改善箇所説明図

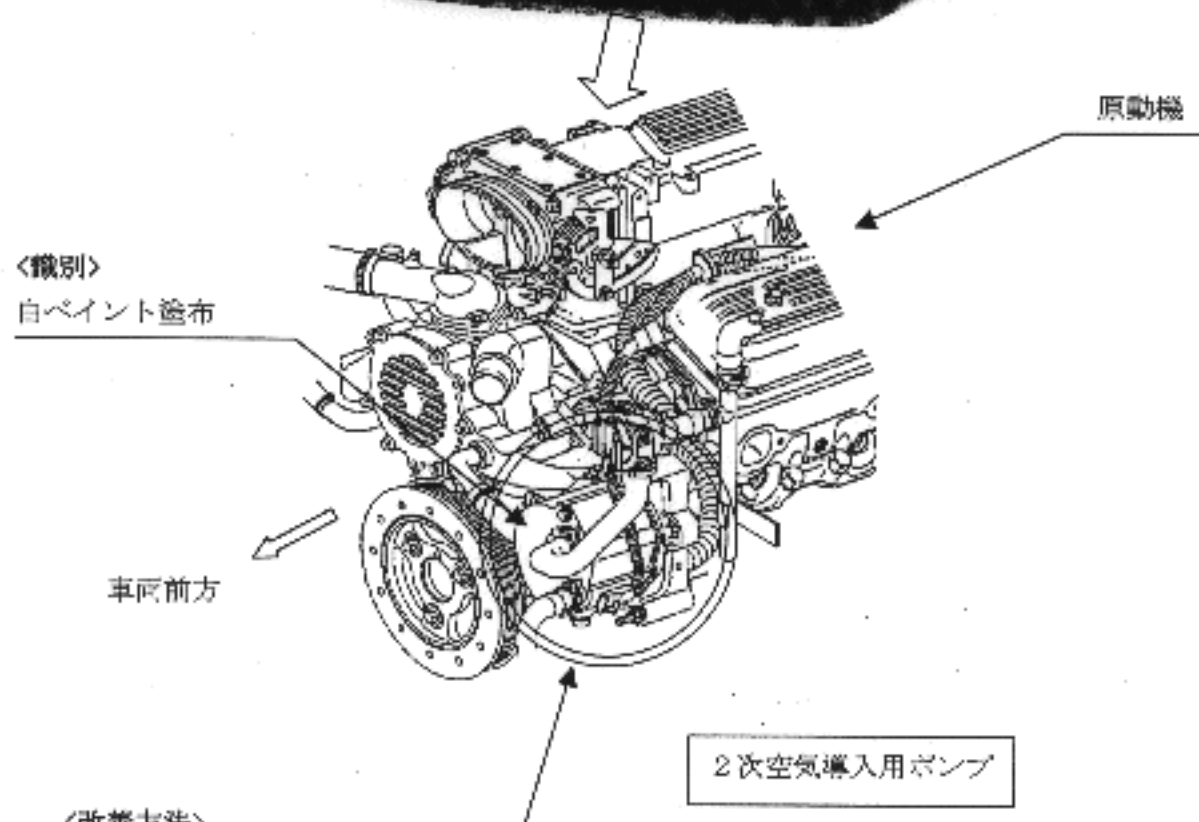
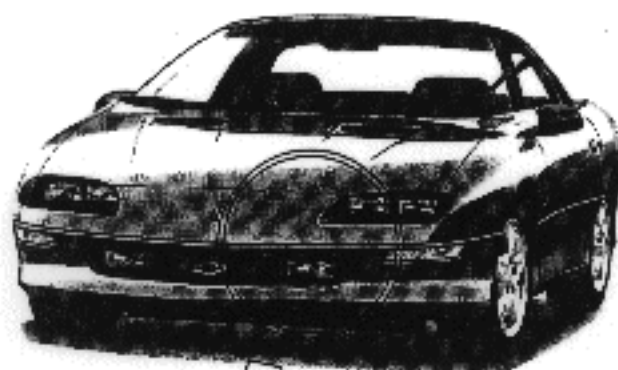
基準不適合発生個所

一酸化炭素等発散防止装置の2次空気導入用ポンプ（AIR）において、空気流量を調整するソレノイドの材質が不適切なため、そのままの状態で使用を続けると、当該ソレノイドが腐食し、空気流量を調整できなくなり、最悪の場合、有害な排出ガスが基準値を超えるおそれがある。

〈改善方法〉

全車同、2次空気導入用ポンプを対価品に交換する。
